OFICIO ELECTRÓNICO

ORD. N° : 1275
ANT. : Proyecto de diseño de pavimento participativo de las Calles Haalar, Calle Sandra Berna Martinez, Calle Saire Cabur y Calle Ckapnatur, San Pedro de Atacama.
MAT. : Envía observaciones a proyecto de diseño de pavimento participativo de las Calles Haalar, Calle Sandra Berna Martinez, Calle Saire Cabur y Calle Ckapnatur, San Pedro de Atacama.
ADJ. : No hay

Antofagasta, 08 mayo 2026

3.2.3. Calzada.

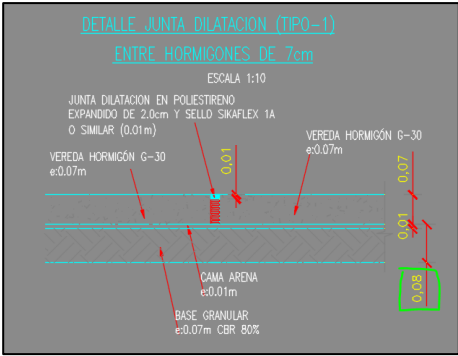
- 4.4. Completar información

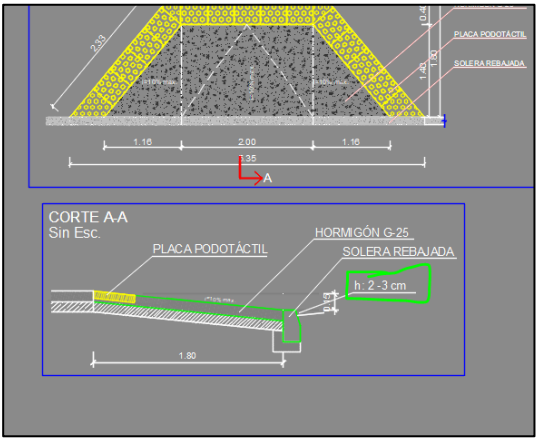
5.3.4. Plinto para dispositivo de rodado debe ser cero.

5.3.5. Acotar longitudes y anchos de calzada, solera rebajada, solera normal, ancho de aceras, etc.

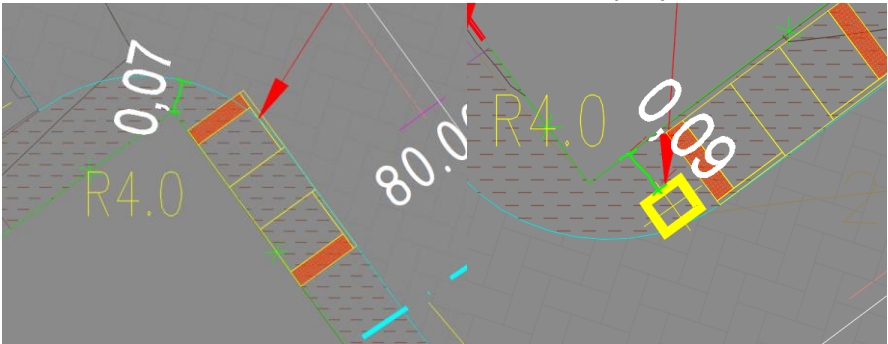
5.3.6. Apparently there is an error in the scale of the drawing, where it should mark 6m, it indicates 0,6m.

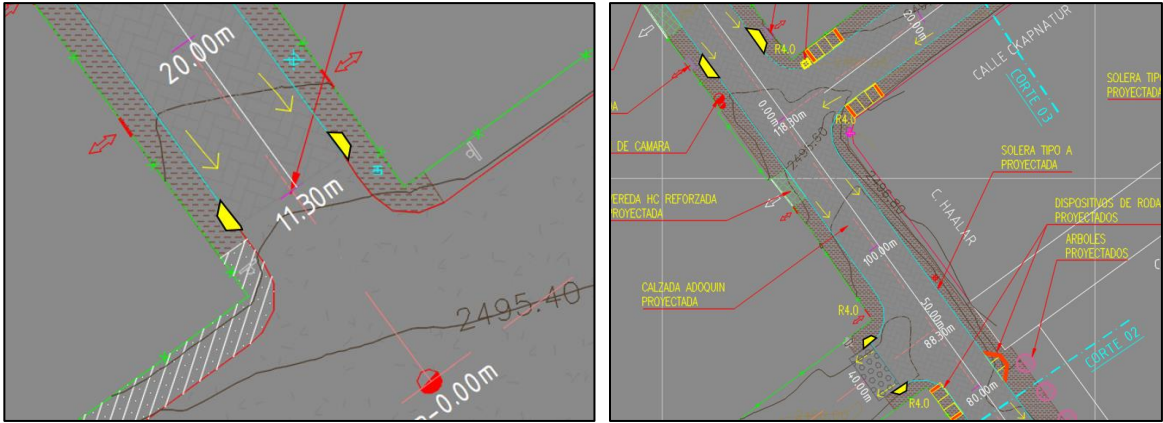
5.3.7. Garantizar accesibilidad universal in todas las aceras proyectadas.

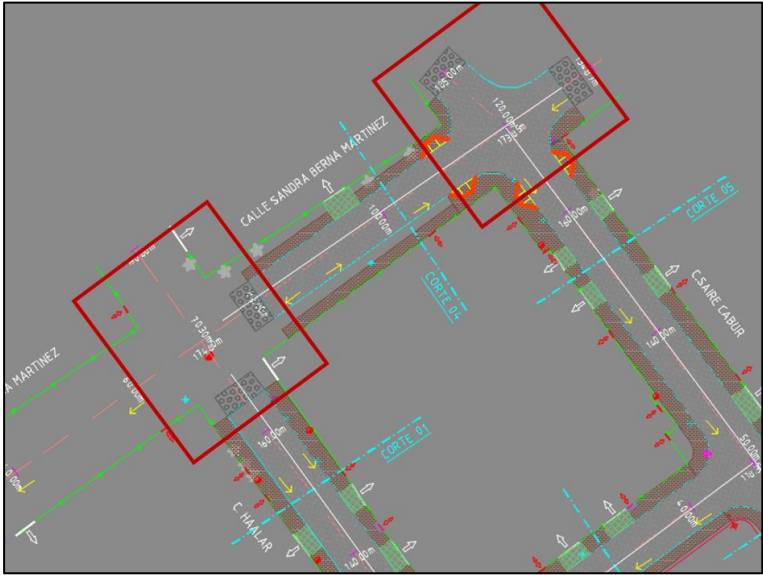
5.3.8. Project more roller device, to guarantee safe crossing of people with reduced mobility. It shows an example of where it could consider devices, being able to incorporate devices in other sectors besides the indicated ones.

1.1. Perfil Longitudinal

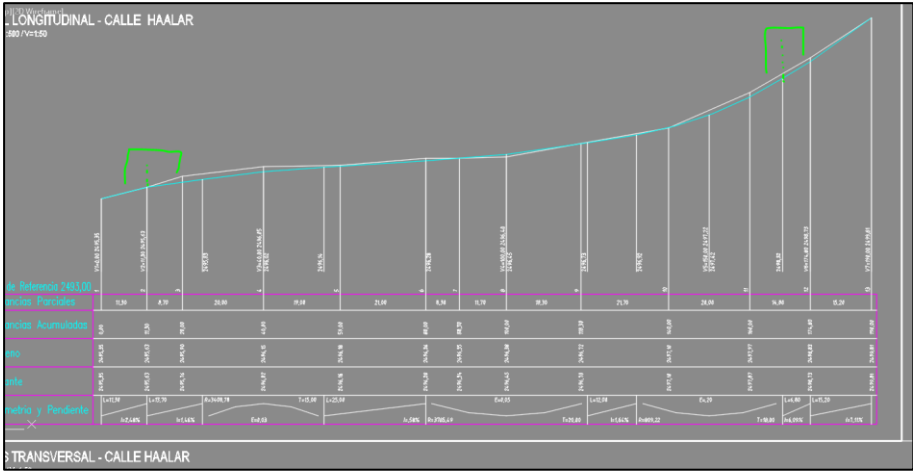
5.3.9. Proyectar la intersección de Calle Haalar con Calle Sandra Berna Martinez de la misma forma que proyecta la intersección de Calle Saire CABur con Calle Sandra Berna Martinez.

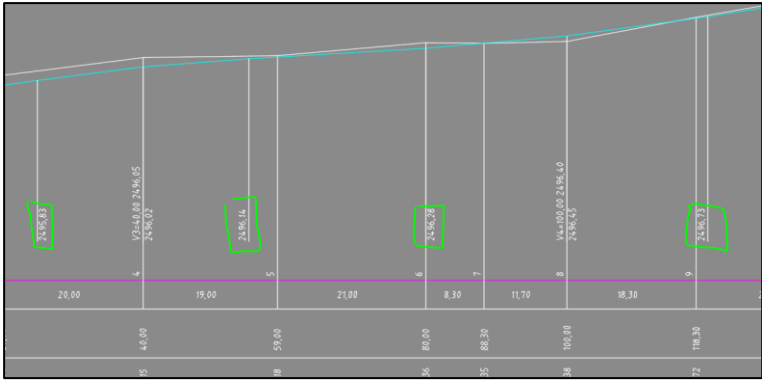
1.1.1. Indicar inicio y fin de las vías. (ejemplo con perfil de Calle Haalar)

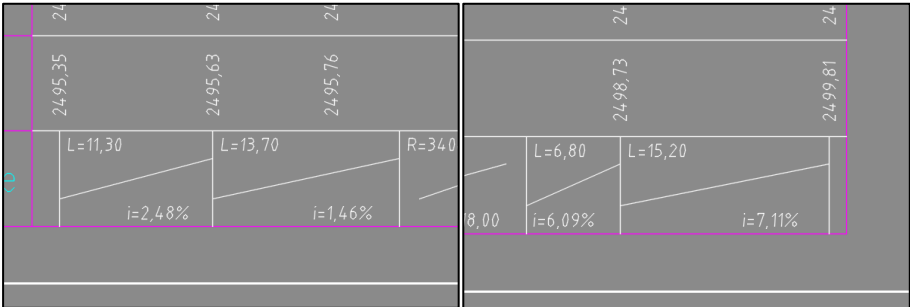
- 1.1.2. Suponiendo una velocidad de diseño de al menos 30 Km/h, ninguna curva debiese tener $2T < 20$.
- 1.1.3. Indicar principio y final de curva. ejemplo con perfil de Calle Haalar, pero aplica a todas las vías.

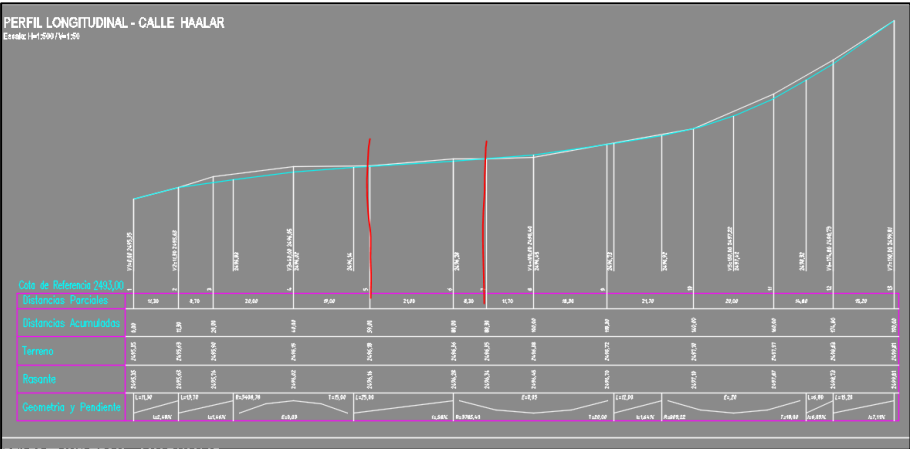
1.1.4. Diferencia de pendiente requiere proyectar curva vertical. Ejemplo con perfil de Calle Haalar, pero aplica a todas las vías.

1.2.Perfil transversal

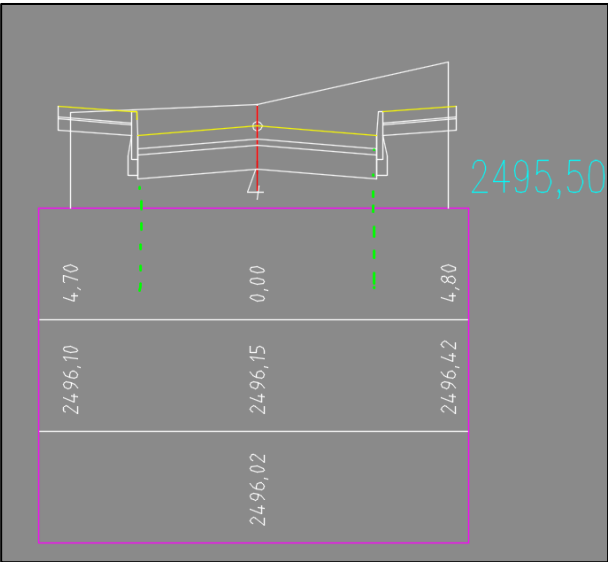
1.1.5. Indicar en el perfil, los ejes de las calles que empalman con la vía, indicando su cota de empalme. ejemplo con perfil de Calle Haalar, pero aplica a todas las vías.

1.3.Aguas Lluvias

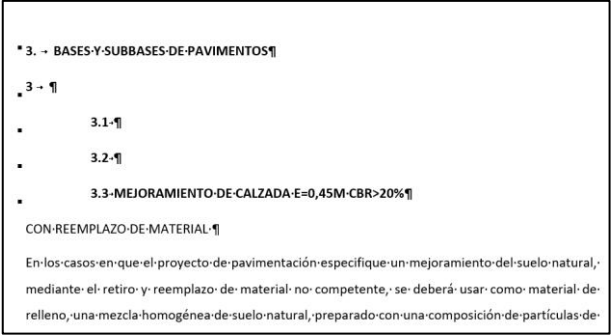
- 1.2.1. La relación H:V debe ser 10:1; la escala que muestra es 200:50, es decir, 4:1.
- 1.2.2. Incorporar el movimiento de tierra de cada perfil en el costado derecho de la grilla de datos. Además de un cuadro resumen con el movimiento de tierra total de todos los perfiles.
- 1.2.3. Agregar las cotas de ambos costados de la calzada.

1.2.4. Incorporar más perfiles, debe mostrar al menos uno cada 20 metros.
